INFORMACJA

Dotyczy: postępowania prowadzonego w trybie przetargu nieograniczonego na sukcesywne dostawy jednorazowego sprzętu medycznego - nr sprawy 06/18.

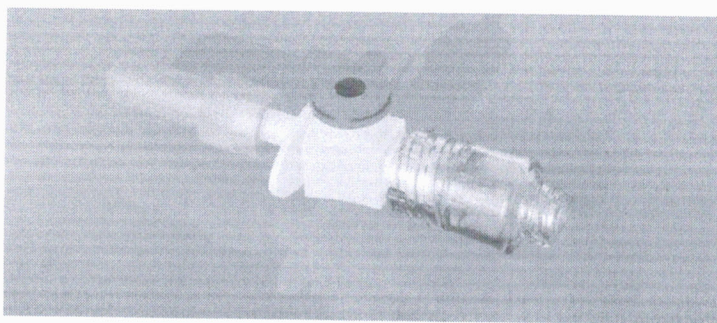
Pakiet nr 45, poz. 1

Czy Zamawiający dopuści strzykawki 2 ml z rozszerzeniem do 2,5 ml. Pozostałe parametry zgodne z SIWZ.

Pakiet nr 45, poz. 3

Zwracam się z prośbą o dopuszczenie strzykawek skalowanych co 0,2 ml. Pozostałe parametry zgodne z SIWZ.

Pakiet nr 45

Zwracam się z prośbą o dopuszczenie strzykawek, których tłok wykonany jest z polietylenu, cylinder zaś z polipropylenu. Pragniemy podkreślić, że z lekiem ma styczność tylko polipropylenowy cylinder, gdyż polietylenowy tłok oddzielony jest od leku bezłateksową gumką.

Odpowiedź: Zamawiający podtrzymuje zapisy specyfikacji istotnych warunków zamówienia.
